Izmjene i dopune Urbanističkog projekta
(ID UP) „Turistički kompleks Zavala“

IZVJEŠTAJ O REVIZIJI NACRTA

Izmjena i dopuna Urbanističkog projekta „Turistički kompleks Zavala“, opština Budva

Slika 1: Naslovna strana tekstualnog dijela UP¹

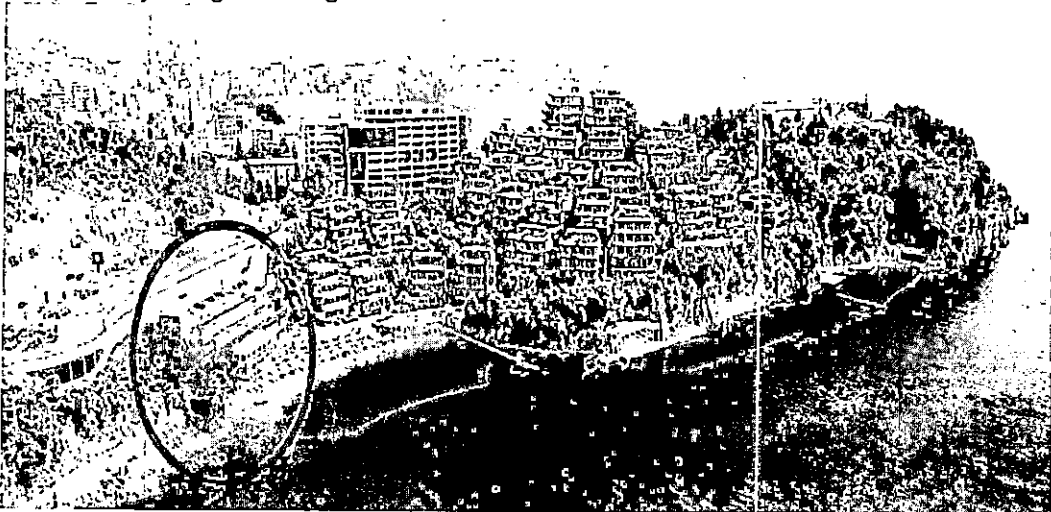
4. Obradivaču je i u prethodna dva Izveštaja ukazano da na predmetnoj mikrolokaciji nije opravdano planirati hotel. Podsjetiću da uski obalni pojas, 100m od obalne linije, predstavlja područje posebnih vrijednosti, ujedno i najatraktivnije područje, pa stoga i kriterijumi javnog interesa moraju imati prioritet u planiranju daljeg razvoja. U zoni obalnog odmaka:

- ne može se planirati gradnja pojedinačnih objekata ili više objekata, osim objekata koji su funkcionalno povezani sa morem ili morskom obalom i objekata od javnog interesa (izgradnja objekata javne namjene i uređenje javnih površina), infrastrukturnih objekata i objekata koji zahtijevaju smještaj na obali kao što su brodogradilišta, luke i sl.)
